HERINRICHTING VESTEN MECHELEN

PROJECTNOTA SPEECQVEST

Stad Mechelen

februari 2016

Profiel fietspad 1.95m

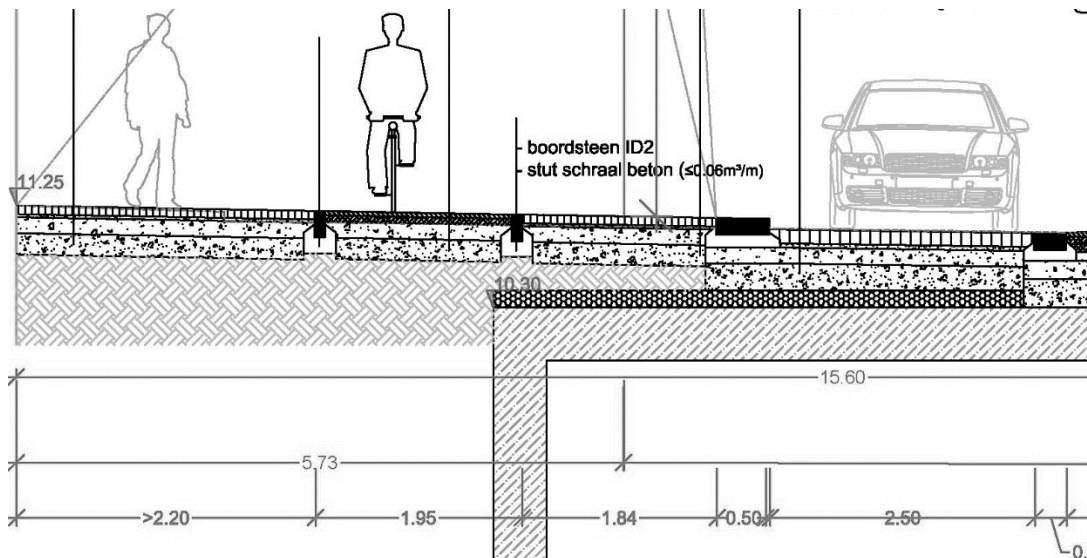
De fietspaden werden in de startnota 1.75m breed voorzien. Volgens het fietsvademecum worden bij bovenlokale routes waar mogelijk aanbevolen breedtes aangehouden respectievelijk 1.75 bij ERV en 2.50 bij TRV. Voor non-stop hoofdroutes

wordt in principe een minimumbreedte vooropgesteld van 2 meter bij eenrichtingsfietspaden, 3 meter bij tweerichtingsfietspaden. Gezien de opmerkingen tijdens RMC wordt het fietspad verbreed tot 1.95m. Gezien de obstakelvrije ruimte naar rijweg of parkeren alsook de drempelloze overgang naar het voetpad geeft dit een hoge fietskwaliteit. Zowel aan voetbalpleintje als aan het speelpleintje op de kop worden mogelijkheden voor fietsenstallingen voorzien.
